Ponderação do parecer da APA/ARHTO

(matéria de PDM)

QUADRO 3

AGÊNCIA PORTUGUESA DO AMBIENTE / ADMINISTRAÇÃO REGIONAL HIDROGRÁFICA DO TEJO E OESTE (APA-ARHTO)

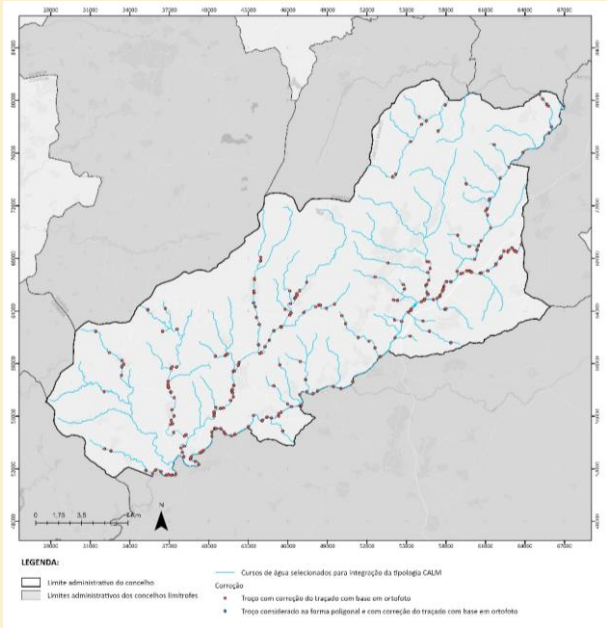
N. REF.ª	PÁG. DO PARECER	EXTRATO DO PARECER	NOTAS E COMENTÁRIOS DA EQUIPA TÉCNICA	RESULTADO DA 1ª PONDERAÇÃO (outubro2024)	Considerações da APA/ARHTO, decorrentes da reunião de 14/10/2024, com continuidade a 23/10/2024, e da apreciação do teor das Notas/Comentários da Equipa Técnica (ET)	RESULTADO DA 2ª PONDERAÇÃO (novembro 2024)
			<p>- Assim sendo, a elaboração da cartografia militar, a escala mais afastada do território, tem como referência a altimetria, o que resulta na representação de todas as linhas de escorrência, mesmo que não tenham leito constituído, ou, pelo menos, visível no território;</p> <p>- Por sua vez, também na Lei da Água, publicada pela Lei n.º 58/2005, de 29 de dezembro, na redação atual, define «Leito» como <u>“o terreno coberto pelas águas, quando não influenciadas por cheias extraordinárias, inundações ou tempestades”</u>;</p> <p>- Face ao exposto, entende-se a posição da APA/ARHTO é legítima do ponto de vista da gestão do domínio hídrico, no entanto não poderá, nesta fase, ser acolhida pela Câmara Municipal, pelo menos no procedimento de revisão do PDM. Sem prejuízo da necessidade de representação de linhas de água que não constam da cartografia homologada não foi identificada pela DGT, a realização dos trabalhos e procedimentos necessários para efetivar esse complemento implicaria o incumprimento dos prazos a que as Câmaras estão obrigadas para conclusão do procedimento de revisão do PDM.</p> <p>Acresce que, conforme demonstrado nos elementos submetidos à primeira reunião plenária do PDM e descrito na memória descritiva e justificativa da delimitação da REN, foram aplicadas as metodologias indicadas nas Orientações Estratégicas Nacionais e Regionais (OENR) previstas no Regime Jurídico da Reserva Ecológica Nacional (RJREN), conforme disposto na Portaria 336/2019, de 26 de setembro (alterada pela Portaria n.º 264/2020, de 13 de novembro):</p> <p>- Concretamente no que se refere à representação da tipologia cursos de águas e respetivos leitos e margens (CALM), foram selecionadas as linhas de água identificadas na cartografia de base, que cumprem os seguintes critérios mínimos para serem integradas na REN, de acordo com as novas OENR, com referência a informação extraída do Sistema Nacional de Informação de Ambiente - SNIAmb (plataforma da APA):</p> <p>- Leitos normais dos cursos de água que drenam bacias hidrográficas com uma área mínima de 3,50 km²;</p>

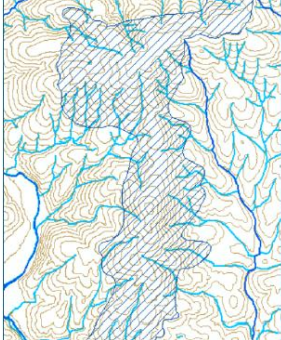
N. REF.ª	PÁG. DO PARECER	EXTRATO DO PARECER	NOTAS E COMENTÁRIOS DA EQUIPA TÉCNICA	RESULTADO DA 1ª PONDERAÇÃO (outubro2024)	Considerações da APA/ARHTO, decorrentes da reunião de 14/10/2024, com continuidade a 23/10/2024, e da apreciação do teor das Notas/Comentários da Equipa Técnica (ET)	RESULTADO DA 2ª PONDERAÇÃO (novembro 2024)
			<p>“pnt_rev_CALM_Covilhã”) foi também disponibilizada no processo da REN entregue, na informação intermédia de delimitação da tipologia CALM;</p>  <p>- Para além deste cartograma, constam também da MDJ, bem como do documento de resposta/ponderação dos pareceres, algumas imagens exemplificativas do tipo de acertos/aferição efetuados.</p>			
CURSOS DE ÁGUA E RESPATIVOS LEITOS E MARGENS (CALM)						
APA.CALM.01	2	Importa desde já salientar que o exposto, no que respeita à cartografia de base – rede hidrográfica, tem repercussões significativas nesta tipologia. Assim, deve a proposta ser revista em conformidade, nomeadamente tendo em conta as alterações a introduzir nesse âmbito.	Ver ponderação ao ponto APA.GER.01.	Recomendação parcialmente acolhida.	(sem comentário)	-

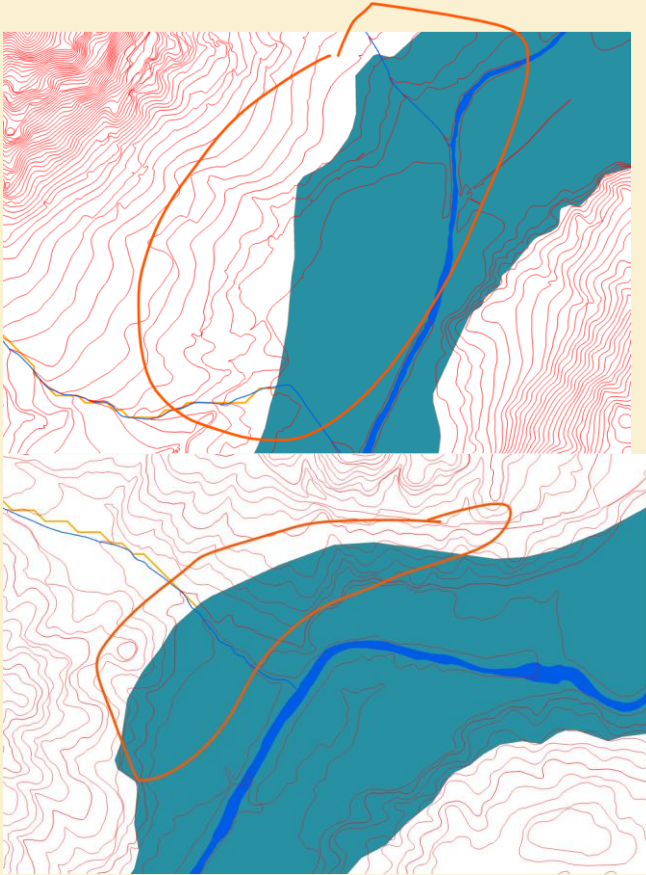
APA.ZAC.12	5	<p>Em caso de existir essa necessidade, devem ser considerados os postos udográficos mais próximos da área geográfica das bacias hidrográficas estudadas, quantificadas as respetivas áreas de influência e determinada a intensidade de precipitação resultante da influência de cada um dos postos admitidos. Foi considerado exclusivamente o posto udográfico da Covilhã, o <b>que deve ser justificado.</b></p>	<p>Serão identificadas as estações e verificadas as condições para análise com base no número de registos para análise.</p>	<p><b>Recomendação acolhida</b></p>	<p>Sem considerações.</p>	-

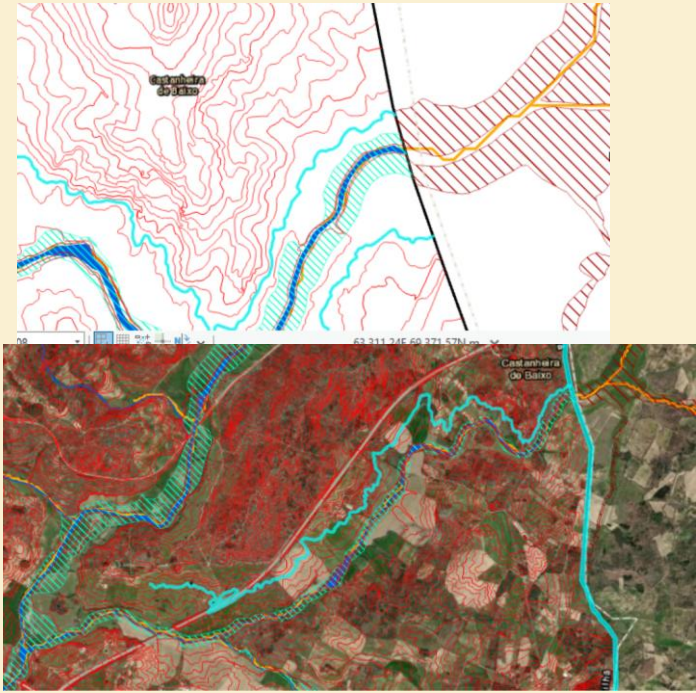
APA.ZAC.2 6	9	5.5. A ZAC apresenta diversas incoerências decorrentes da modelação hidrológica e hidráulica, bem como inconsistências gráficas (exemplos meramente ilustrativos a Figuras 1 a 5).	Será efetuada a devida alteração.	Recomendação acolhida	Sem considerações.	-

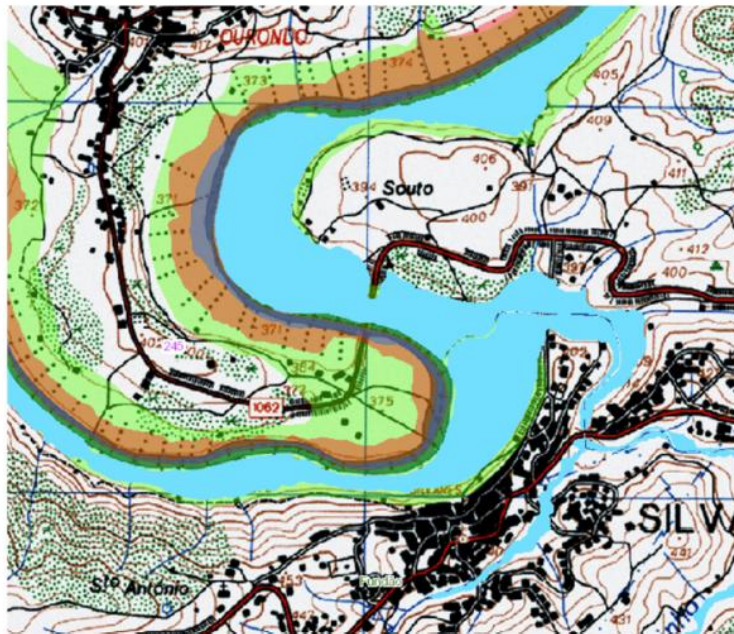
APA.ZAC.2 8	9	Detalhar as metodologias consideradas. A Proposta deverá compreender tanto a explicitação das metodologias adotadas, como toda a informação de base assumida, em que se inclui as secções singulares de avaliação e as respetivas bacias hidrográficas, as secções dos cursos de água mais elucidativas ao longo dos perfis, a correspondente informação geográfica “shapefile”, a geometria e o caudal de cheia nas diversas secções, e os resultados obtidos com a modelação hidráulica, em particular, a altura e velocidade de escoamento, para a situação do período de retorno de 100 anos (incluir informação geográfica), com vista à delimitação das ZAC. Deve também integrar a pormenorização os procedimentos e os resultados intermédios.	Informação será inserida/densificada em anexo ao EHH	Recomendação acolhida	Sem considerações.	-

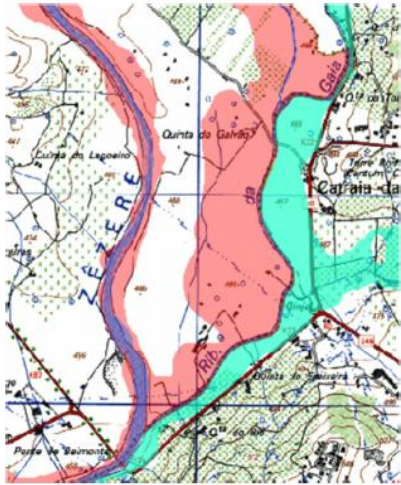
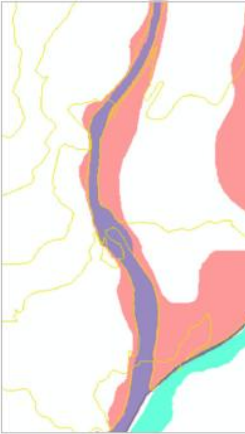
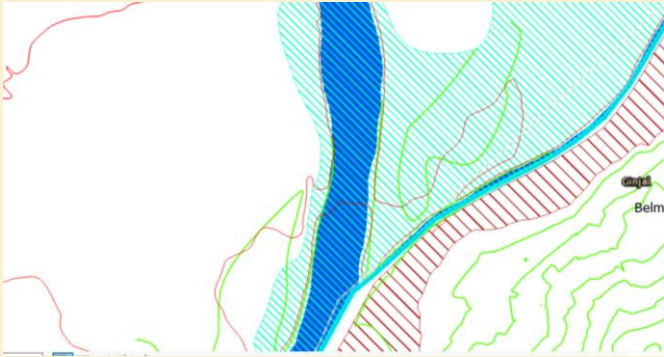
APA.ZAC.3 1	10	Deve ser verificada a aderência ao território da delimitação de ZAC. O limite da ZAC deve ser coerente com o traçado da respetiva linha de água, bem como com a topografia do terreno (acompanhando o andamento das curvas de nível), assegurando a mesma cota em ambas as margens de cada secção de escoamento.	Esta foi uma preocupação subjacente à delimitação das ZAC apresentada. Salienta-se, contudo, que o Município dispõe de cartografia de maior detalhe (escala 1:5000) do que a dos concelhos vizinhos, o que pode resultar de algum desfasamento entre as cotas representadas num concelho e no outro. Ver outros exemplos/imagens apresentados mais à frente.	Recomendação acolhida	Sem considerações.	-
APA.ZAC.3 2	10	Deve ser apresentada a comparação quantitativa e percentual entre as áreas ameaçadas pelas cheias/áreas inundáveis em vigor e as áreas ZAC propostas, bem como a fundamentação relativamente às alterações preconizadas, face à futura proposta a submeter a apreciação.	Comparação será efetuada na proposta reformulada.	Recomendação acolhida	Sem considerações.	-
